改善箇所説明図

改善内容

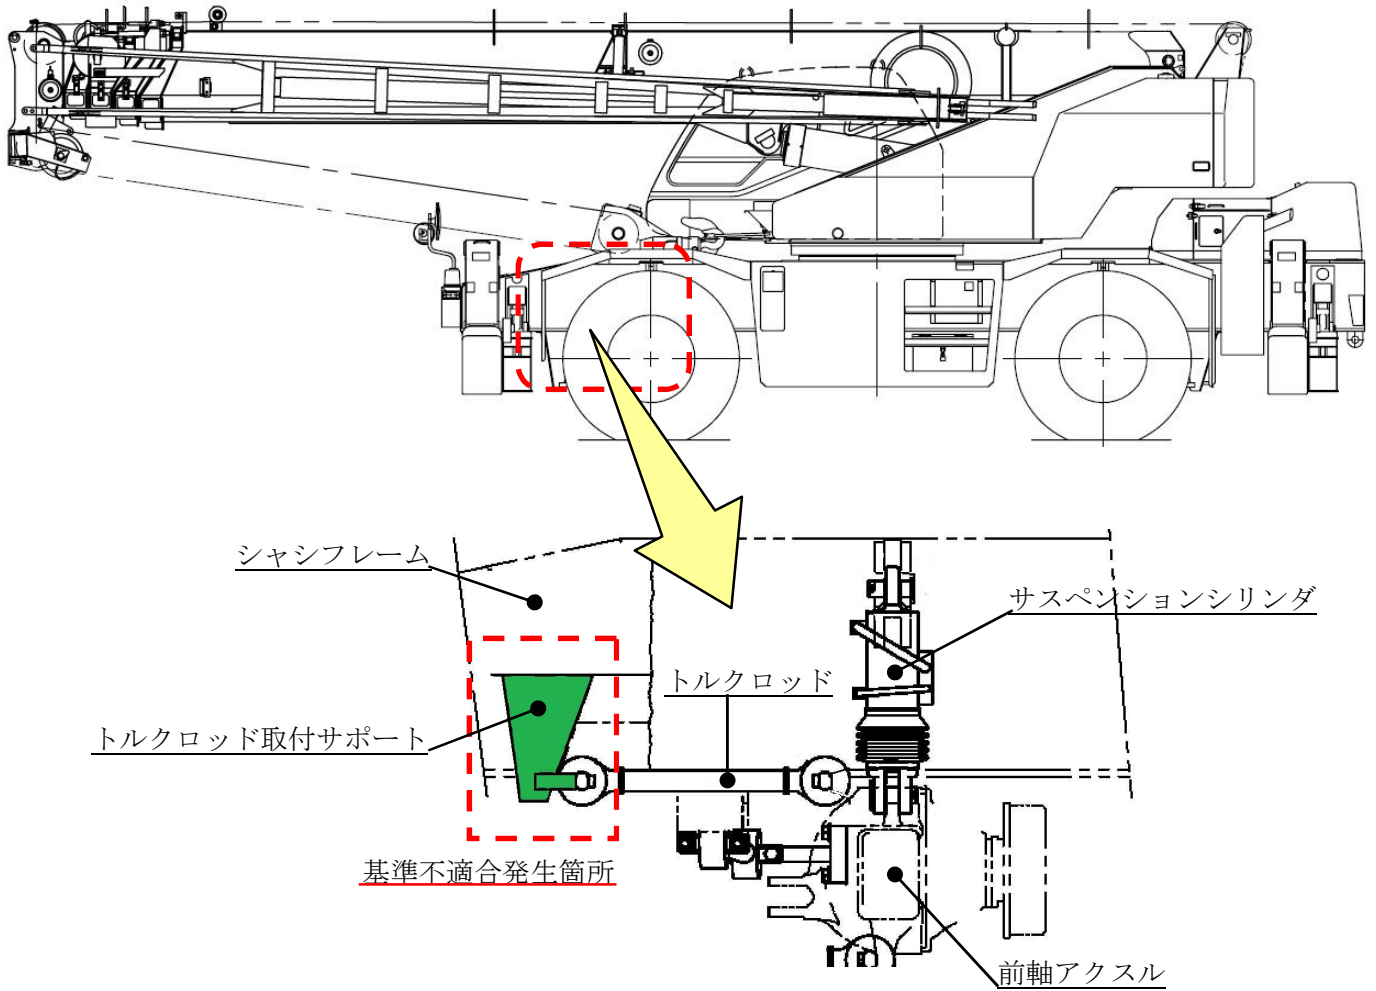
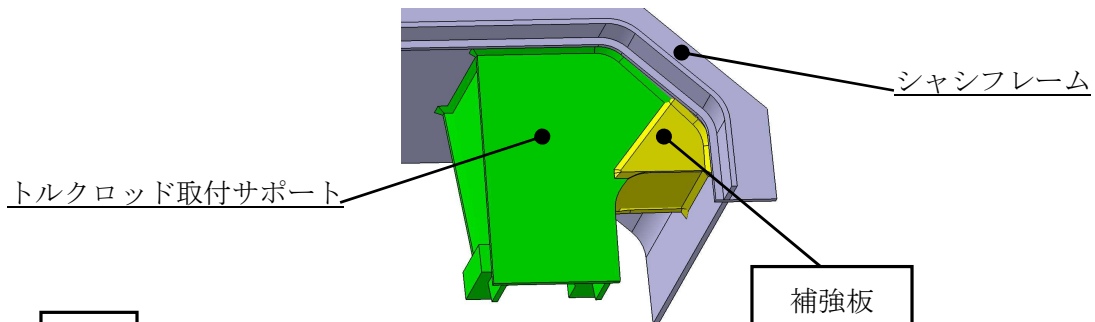
ホイール・クレーンの緩衝装置において、トルクロッド取付サポートの強度が不足しているため、急制動をかけると、当該サポートの取付部に疲労限度を超える応力がかかることがある。そのため、トルクロッド取付サポートの取付部に亀裂が入り、そのままの状態で使用を続けると、トルクロッド取付サポートの取付部が破損して、トルクロッドが外れるおそれがある。

全車両、トルクロッド取付サポートに補強板を追加する。

注： は追加部品を示す。

識別：追加した補強板の有無により識別する。
